ZP 271.12.2025.1

W związku z pytaniami o wyjaśnienie treści specyfikacji warunków zamówienia, związanych z realizacją zadania pn. **Budowa ścieżki rowerowej Borsk-Wiele-Lubnia**, Zamawiający wyjaśnia:

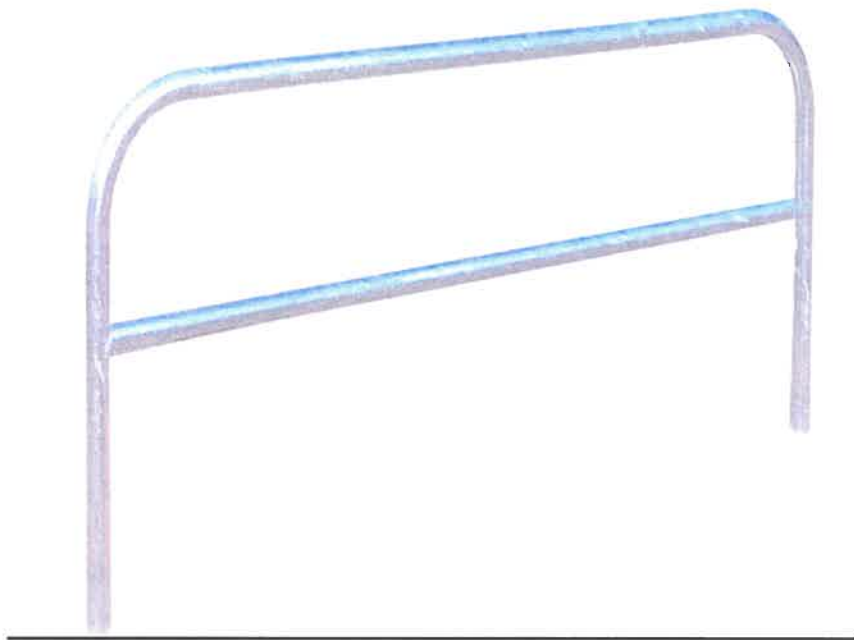
- 10) W dokumentacji przetargowej ścieżki rowerowej Wiele-Borsk w pozycji 23 przedmiaru robót wskazano wykonanie barier ochronnych stalowych jednostronnych. Prosimy o wskazanie jaki rodzaj barier drogowych i barierek ochronnych należy przyjąć do wyceny oraz o podanie ilości do wykonania odpowiednio dla barier drogowych jak i barierek ochronnych.

Bariery ochronne należy przyjąć w standardzie typowym, zgodnym z obowiązującymi przepisami i warunkami technicznymi. Kolor ocynk. Ilość barierek zgodnie z rysunkiem PZT. Ilość: 545 m od strony drogi i 124 m z murami oporowymi.

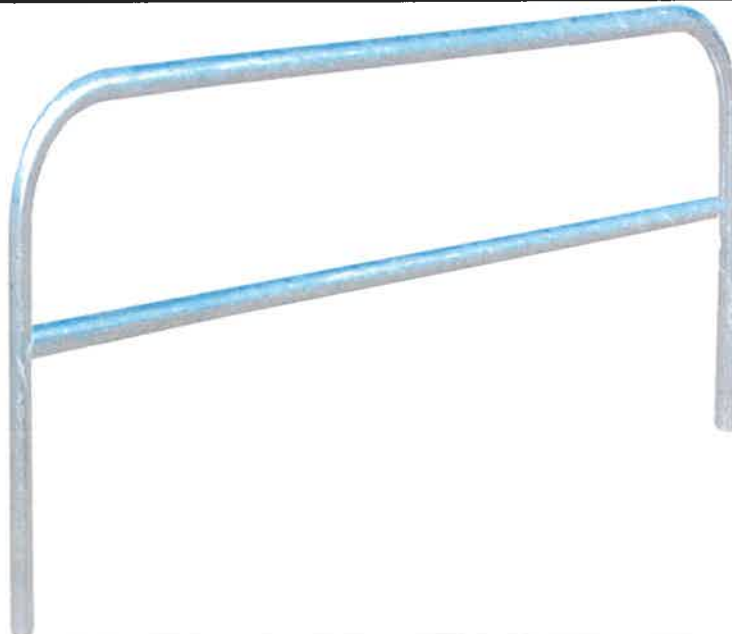
- 23) Zgodnie z SWZ należy dostarczyć i zamontować w miejscu wskazanym przez Zamawiającego 15 szt. ławek z oparciem oraz 15 szt. koszy na odpady oraz 3 tablice informacyjne (zgodne z wytycznymi Programu Polski Ład Edycja 8). Prosimy o wskazanie jaki rodzaj ławek i śmietników należy zamontować oraz o podanie wymiarów w/w tablic.

Barierki drogowe ocynk. Tablice informacyjne należy przewidzieć zgodnie z wytycznymi Programu „Polski Ład” – Edycja 8. Szczegółowe wzory i parametry przyjąć w standardzie odpowiadającym wymogom programu.
